### 『說明書(修訂本)』

### 第三次確認審查見及答覆說明

「中部科學工業園區第三期發展區(后里基地一七星農場部分)開發計畫環境影響說明書(修訂本)」第三次確認審查意見答覆說明表

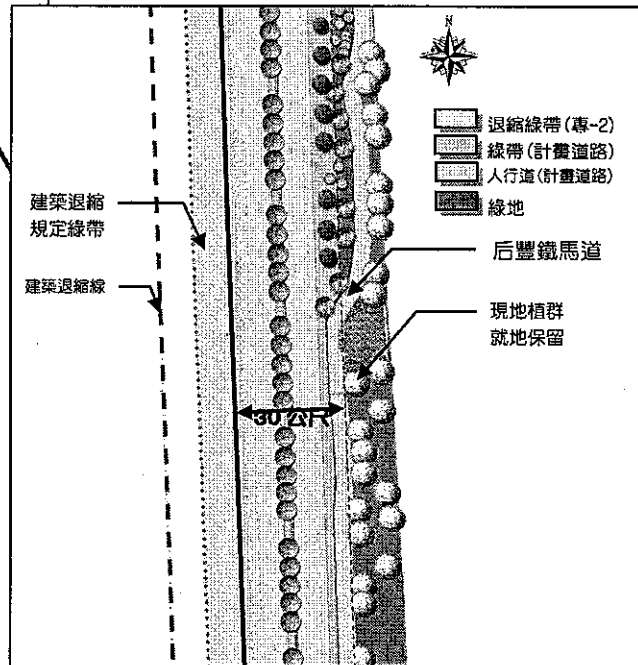
圖-5-2-3(-5-10 頁)聯絡道仍與后豐鐵馬道交錯。圖 5.2-6 無法與-5-22 頁、6-112 頁、7-43 頁聯貫或評估開發案的衝擊，包括圖 6.1-16 的景觀敏感點都忽略在『后豐鐵馬道』沿途的選擇，現況與開發後的衝突自然無法評估。

- 圖 5.2-6 為園區內 15 公尺計畫道路之斷面示意圖，其主要在於展現該道路車道、人行道及兩側綠帶與鄰近廠房間之空間配置及相對關係，藉以說明道路之型式，其雖可作為基地開發時視覺景觀評估之參考，但並無法作為整個園區景觀之代表。
- 有關 P5-22 景觀規劃部分係摘錄本開發計畫中景觀規劃之主要規劃理念；而 P6-112 係摘述台中縣政府所辦理之「台中縣自行車道建設計畫」之內容，該計畫係台中縣為發展地方觀光產業而提出之建設計畫，其為獨立之計畫，並非本開發計畫之一部份或因本計畫衍生出之相關計畫，惟計畫基

審查意見	答覆說明
	<p>地包含「泰安舊山線鐵路綠色走廊設置計畫」中后豐鐵馬道之一部分，為保有原自行車道之遊憩機能，並更進一步提升后豐鐵馬道沿線景觀遊憩品質，未來園區將保留東側之綠帶復原現有之自行車道，以隔離綠帶、建築退縮及園區大道等保留足夠之視覺空間，並利用景觀設計及公共藝術等手法，移轉遊客之視線焦點及營造獨特優美之科園景觀。因此科園之設置雖改變了計畫基地既有之景觀特質，卻也營造出全新、富現代感、綠意盎然之園區景觀，對於地方及「后豐鐵馬道」遊憩活動之發展應為正面之評價。<u>(相關影響已納入「說明書(修訂本)」P.7-43 補充)</u></p> <ul style="list-style-type: none"> <li>• 景觀控制點 P2 所在即為后豐鐵馬道之北端入口處，由於計畫基地範圍內之后豐鐵馬道沿線皆以呈現視域開闊之田野景觀，其景觀性質皆類似，故僅以北端做為景觀控制點，而未再選擇沿線其他地方做為景觀控制點。</li> <li>• 至於景觀現況說明部份，其現況點 P3 所在位置亦為后豐鐵馬道之北端入口處，圖 6.1-17 亦已說明本地點之景觀現況。</li> </ul>

附圖一、CO 模擬濃度高於 300 ppb 空間分布變化 (9月18日夜間~9月19日日間)

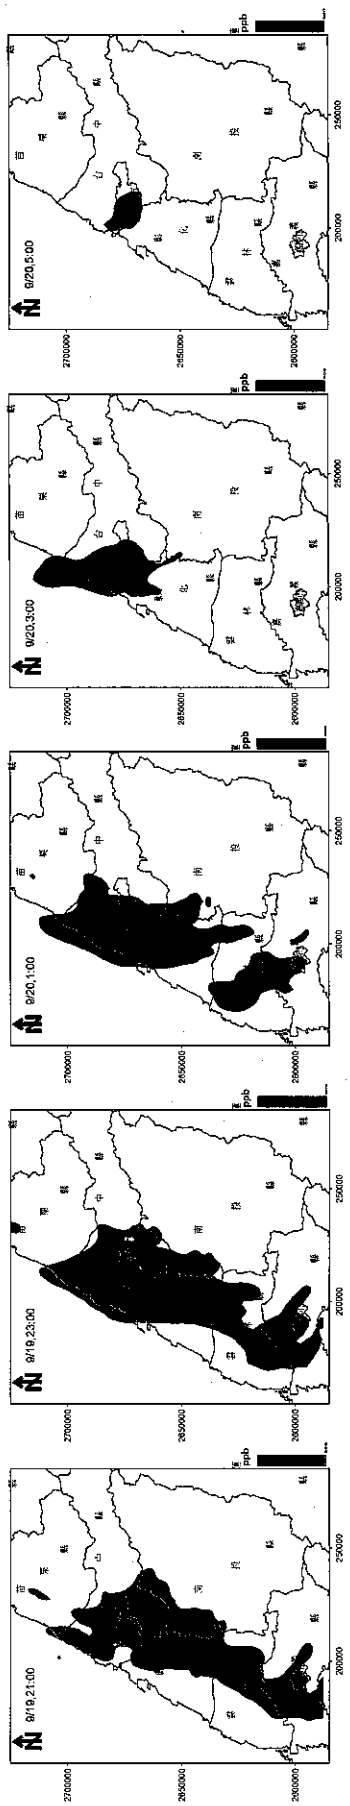
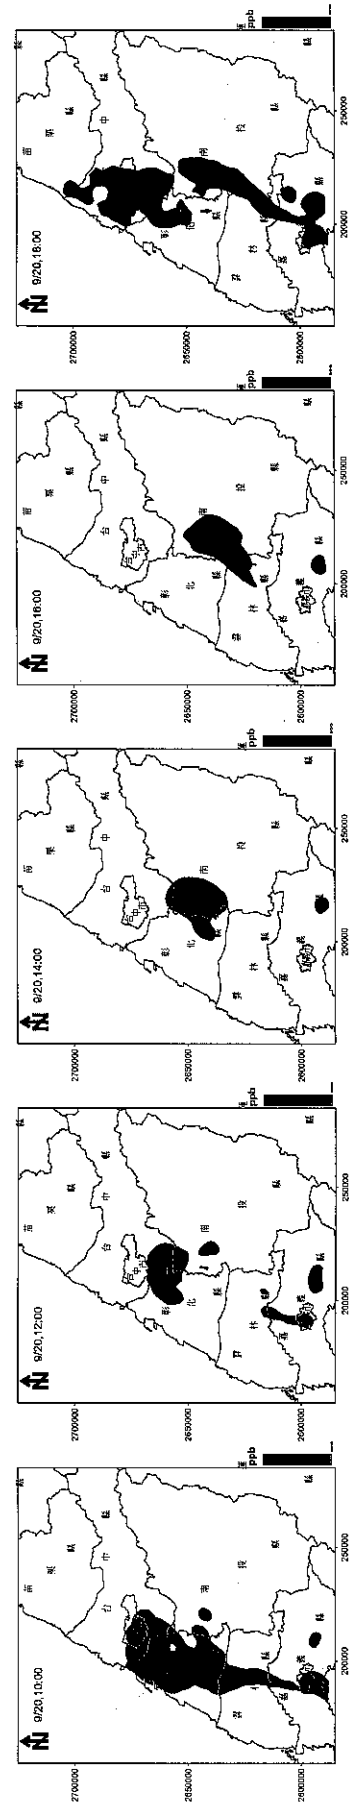
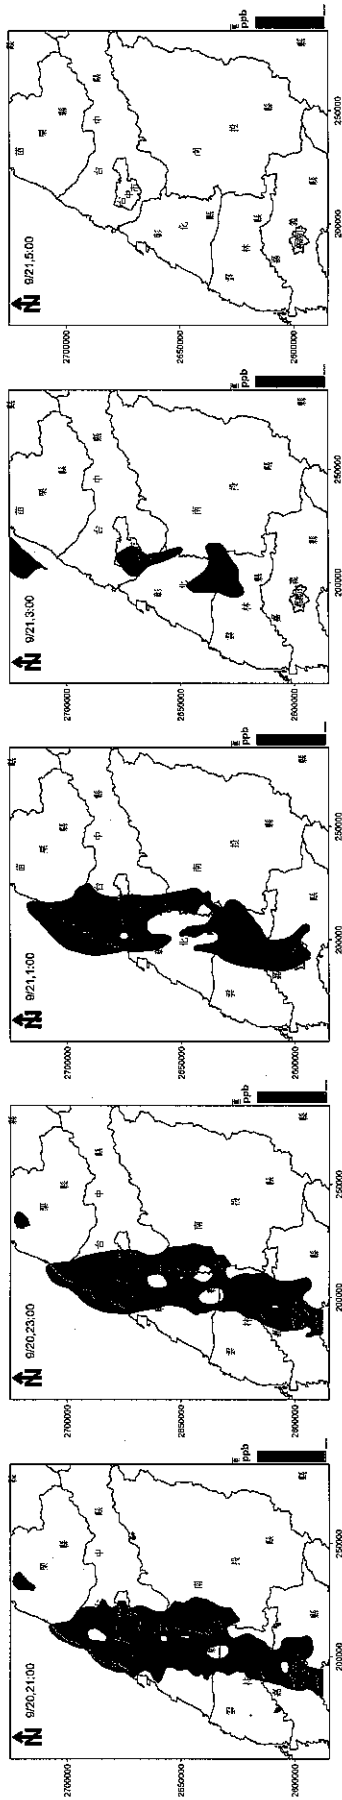
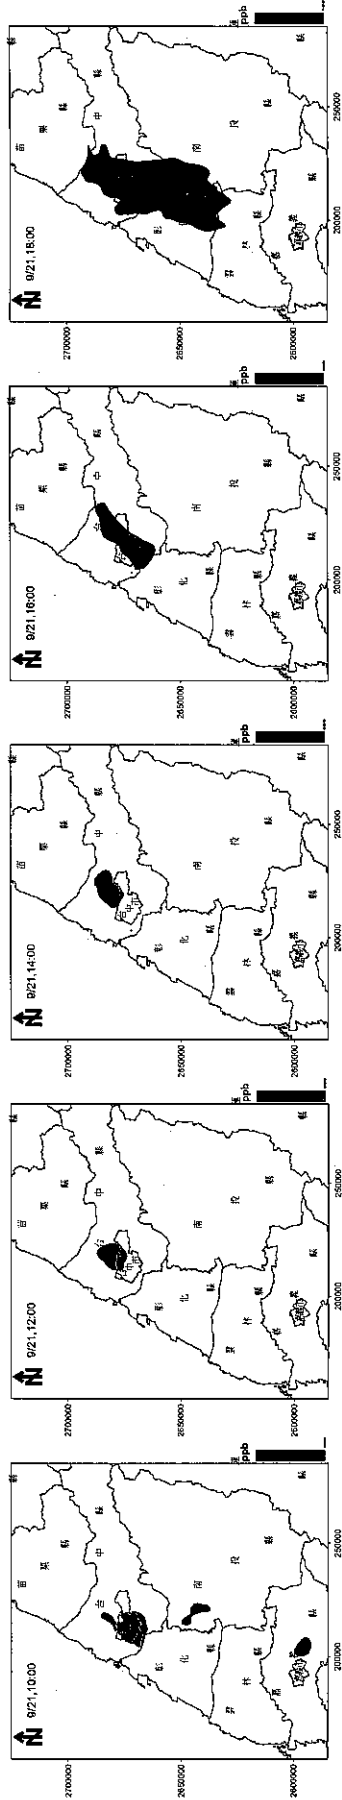
審查意見	答覆說明
(六)此次答覆承認部份外部成本，並非所有外部成本內部化。	<ul style="list-style-type: none"> <li>• 謝謝委員指教。本計畫將依審查結論責成友達光電股份有限公司於正式營運前建置環境及健康保險機制，以將未量化部分之成本納入考量。</li> </ul>
(七)在答覆 6 中，承諾「建立環境及健康保險基金，以涵括未量化之成本」，若真如此，就應該現在提出未量化之成本數值為多少。開發單位能否充分提供？或須納稅人資助？成本估計當然不能僅列維修成本。開發單位以避免重複計算，作為所有其他都不估算的藉口。答覆 6 中承諾，顯得毫無意義。	<ul style="list-style-type: none"> <li>• 本計畫將確依審查結論責成友達光電股份有限公司於正式營運前建置環境及健康保險機制，以將未量化部分之成本納入考量。<u>(前述要求已納入「說明書(修訂本)」P.8-17 補充)</u>。</li> </ul>
(八)財富分配，85 億若不用於此，可以用作在職訓練、鼓勵居家照護或獎學金等，都可以提升工作機會，也可能照顧更多中低收入民眾，讓財富分配更合理化。本開發案卻未必能有改善財富分配的功能，甚至可能使分配惡化。	<ul style="list-style-type: none"> <li>• 本案係政府以兩兆雙星重點發展高科技產業，在科技大廠有投資意願，兼顧經濟發展辦理之投資，將有效提供就業機會與產業競爭力。</li> </ul>
(九)不同意開發單位解釋。	<ul style="list-style-type: none"> <li>• 本計畫將確依審查結論辦理。</li> </ul>
(十)開發單位在此開發案所有歷次文書中都提及 PFC 減量，並提及降低溫室效應貢獻。卻在此答覆「未使用任何委員所指之 PFC」，是否表示過去這部份討論是不必要的？還是僅沒有「委員所指」之 PFC？ 請說明「開發單位所指」PFC 是為何物種的縮寫？NF <sub>3</sub> 為何應該被列	<ul style="list-style-type: none"> <li>• 依京都議定書之定義 PFC<sub>s</sub> 為全氟碳化物(Perfluorocarbons)之縮寫<u>(已更正原英文拼寫錯誤)</u>，意指 CF<sub>4</sub>、CHF<sub>3</sub>、C<sub>2</sub>F<sub>6</sub>、C<sub>3</sub>F<sub>8</sub>…等化合物，但聯合國 IPCC (Intergovernmental Panel on Climate Change) 考量半導體及光電業使用之製程氣體 NF<sub>3</sub> 仍具有 GWP(Global Warming Potential)，故</li> </ul>

審查意見	答覆說明
<p>入為 PFC? 增溫潛勢 (globalwarmingpotential) 是多少? 過去用多少? 未作自願減量會用多少?</p>	<p>將 NF<sub>3</sub> 亦列入溫室效應氣體控管，NF<sub>3</sub> 之 GWP 值為 10,800。至 2012 年因排放 NF<sub>3</sub> 所產生之 CO<sub>2</sub> 當量評估如下：若未執行減量措施，則預估為 919,182 噸 CO<sub>2</sub>/年；在廠商投資裝設 abatement tool 執行減量措施後，預估為 91,918 噸 CO<sub>2</sub>/年。</p>
<p>(十一) 沒有針對問題回答。問題是：既然風場顯示有海陸風現象，為何污染物分布卻沒有相關。答覆用許多文字，卻僅表示模式結果就是如此。模式不是真理只是工具，不能用模式結果推翻現實。</p>	<ul style="list-style-type: none"> <li>• 二次（光化）污染量之變化，除了受環境中前驅物質數量多寡影響外，日照亦是決定光化污染物生成的重要因素之一。而本次網格模式所模擬之污染物臭氧係屬於二次（光化）污染物，高濃度發生於日間，故並不易從污染物濃度分布情形觀察出風速風向日夜之變化。</li> <li>• 由於一次污染物 CO 較不易與其他物種反應，故可藉由觀察本次案例日模擬 CO 之高濃度區域分布，看出海陸風場日夜變化情形。附圖一～附圖三為本次臭氧網格模擬過程中，CO 模擬濃度超過 300 ppb 之日夜間空間分布演變情形。由圖中顯示，在日間（10 時至 18 時）吹海風（風場圖請另參見第四次專案小組審查會審查意見答覆說明附件一之附圖 1-18~附圖 1-32）時，CO 高濃度區由台中市中心發生逐漸由西向東移動；而夜間（21 時至次日 5 時）由於風向改變為陸風且混合層高度降低，所以高濃度區轉向海面方向發展，且區域範圍較</li> </ul>

審查意見	答覆說明
	<p>日間面積為大。</p> <ul style="list-style-type: none"> <li>由上述現象應可證實海陸風對污染物濃度分布之影響確實存在於模式之中。原報告中因臭氧生成反應機制較為複雜，故透過其濃度分布不易看出兩者間之相關性，惟經由上述圖示及說明，應可證實在模擬時確實已有反映此海陸風效應。</li> </ul>
<p>(十二)這兩個表所列表示「小時平均值變動範圍」與「24 小時值」變動範圍。因為都是變動範圍，顯示所測值最大與最小值。在同一地點測量，小時值因為時間較 24 小時短，變動範圍應該較 24 小時平均小或相等，所以當然可以比較。問題中這兩個表中數據也違反統計學的這點特性。</p>	<ul style="list-style-type: none"> <li>“小時平均值”係指一小時內各測值之算術平均值、“24 小時值”係指連續採樣二十四小時所得樣本經分析後所得之值；是故 PM<sub>10</sub> “小時平均值”與懸浮微粒“24 小時值”，兩者所代表平均時段意義不同，不可相互比較。</li> <li>就第二次審查意見附件一表列之啟明學校而言，PM<sub>10</sub> “日平均值” 50<math>\mu\text{g}/\text{m}^3</math>，是小於 TSP 背景值“24 小時平均值” 80.3<math>\mu\text{g}/\text{m}^3</math>。</li> </ul>
<p>(十三)無法明瞭開發單位對此項問題的答覆。在原本后里農場環境影響評估並未顯示有如此大幅的 NO 濃度上升，但在本后里七星農場開發案中，推估后里農場開發案貢獻突然上升？答覆中所提「……開發行為所產生濃度較為極端也較保守，……」請舉例說明什麼情況是「極端也保守」？指原先后里環評過度保守，但在后里七星案中卻將后里案影響作了「極端」的估算？或是反過來？到底后里案影</p>	<ul style="list-style-type: none"> <li>后里農場環境影響說明書於評估時係考量“僅有后里農場”開發後之影響。評估時亦將道路運輸車輛增加之影響納入評估，其總合影響非僅單指后里農場園區工廠排放之影響。以界於兩基地間「啟明學校」之氮氧化物影響為例，“僅后里農場”開發後，“<u>后里園區(計畫基地)</u>”之增量影響為 10.1 ppb、“<u>道路運輸</u>”增量影響為 35.7 ppb (參見『后里農場園區環境影響說明書(定稿本)』表 7.1-7)。</li> </ul>
